Versioni Firmware E145

E145 firmware versions

Versione 1.5

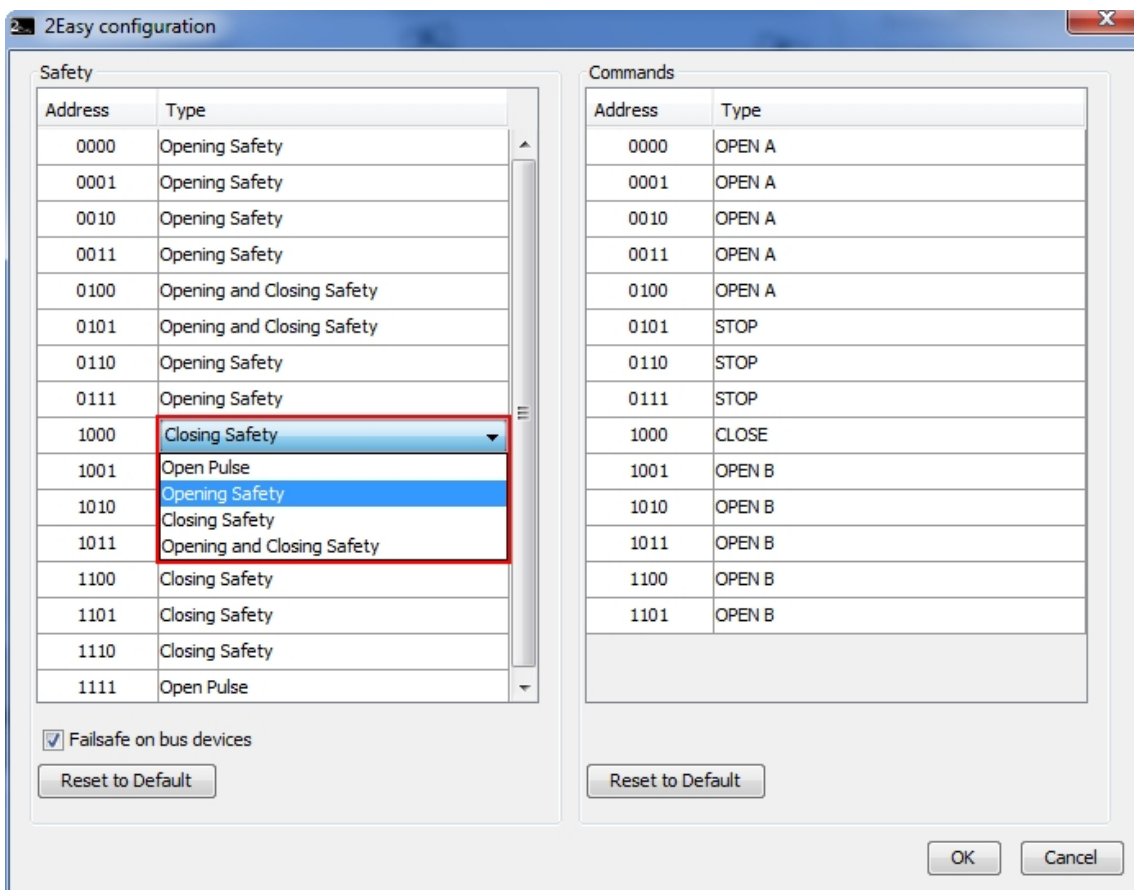
Modificando la funzionalità di default delle fotocellule a BUS tramite EASY BOARD (es. indirizzo 1000 funzionante come AP/CL invece che come CL) si veniva a determinare una situazione in cui, senza generare nessun tipo di allarme, la scheda non considerava più nessun dispositivo bus. Per ripristinare la funzionalità non era sufficiente riportare i parametri alla configurazione originaria, ma era necessario un reset completo della scheda.

Version 1.5

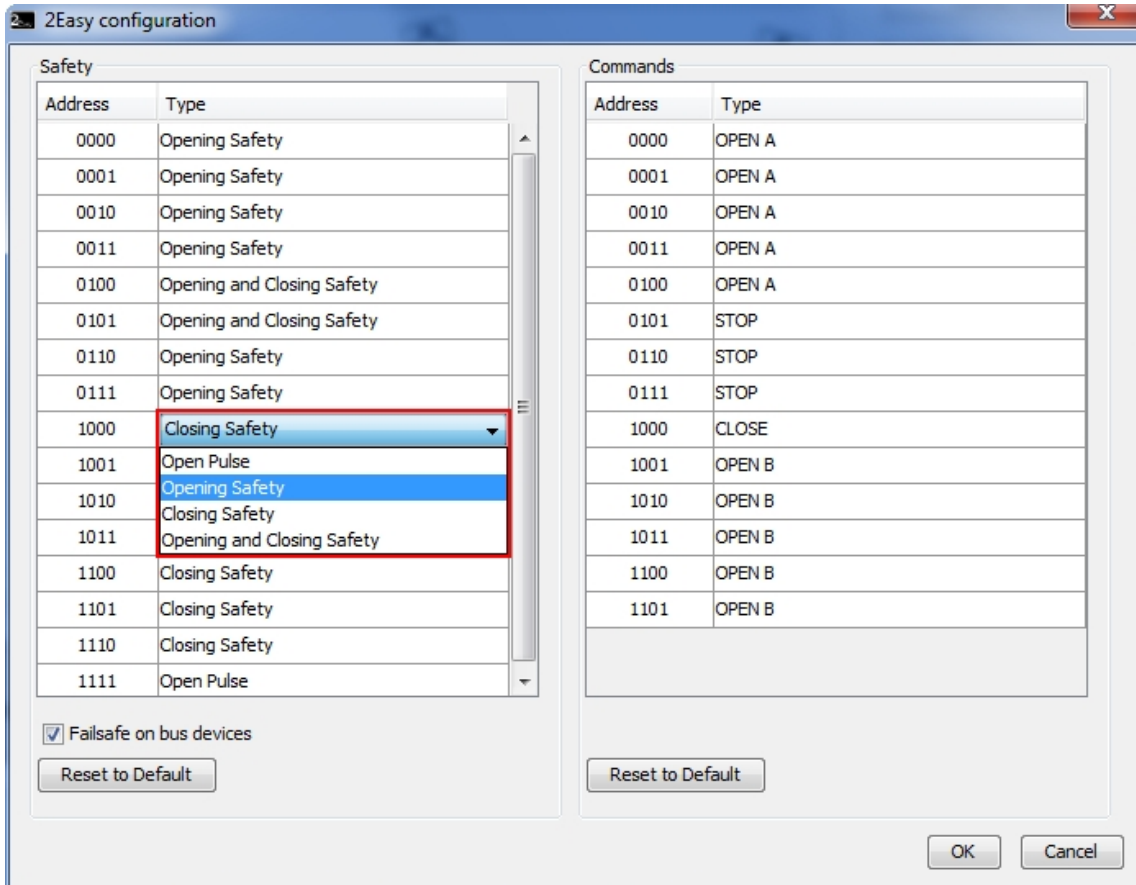
After modifying the BUS devices settings through Easyboard (e.g. changing function of the photocells addressed as 1000 from CL to OP/CL) the board wouldn't consider any BUS device anymore. Restore the Easyboard settings to the default ones did not solve the issue, as a complete reset of the board parameters was necessary.
